РАСПОЛОЖЕНИЕ 7-ЭЛЕМЕНТНОГО ДВОИЧНОГО КОДА НА ПЕРФОЛЕНТАХ

ГОСТ 15029—69

Изменение № 1 ГОСТ 15029—69 Машины вычислительные электронные и аппаратура передачи данных. Расположение 7 — элементного двоичного кода на перфолентах

Изменение № 2 ГОСТ 15029—69 Машины вычислительные электронные и аппаратура передачи данных. Расположение 7-битного двоичного кода на перфолентах

Черт. 1

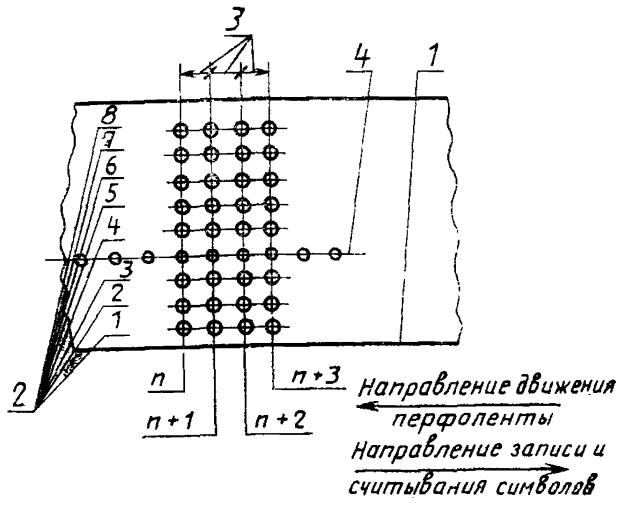
Пункты 4—6 изложить в новой редакции: «4. Форма, размеры и расположение отверстий — по ГОСТ 10860—83 и по черт. 1.

Информационные дорожки должны быть обозначены цифрами.

Транспортная дорожка должна быть расположена между третьей и четвертой информационными дорожками.

Основной край перфоленты должен быть расположен на стороне первых трех информационных и транспортных дорожек.

Примечание. Направление движения перфоленты является обратным относительно последовательности символов.

Черт. 2

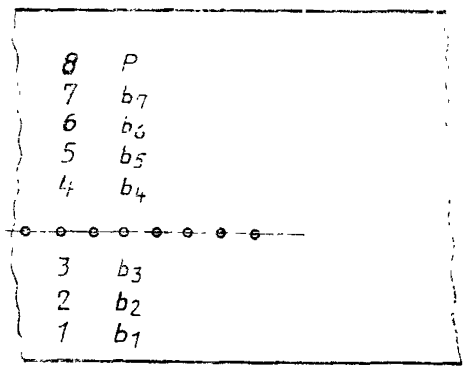
6. К каждой кодовой комбинации для обеспечения защиты от ошибок добавляют бит четности, который дополняет общее число единиц в каждой информационной строке до четного числа. Бит четности равняется сумме «два» по модулю всех семи информационных битов.

Биты символов от b_1 до b_7 должны быть распределены по дорожкам 1—7, а бит четности *P* должен быть расположен на 8-й дорожке в соответствии с черт. 2».
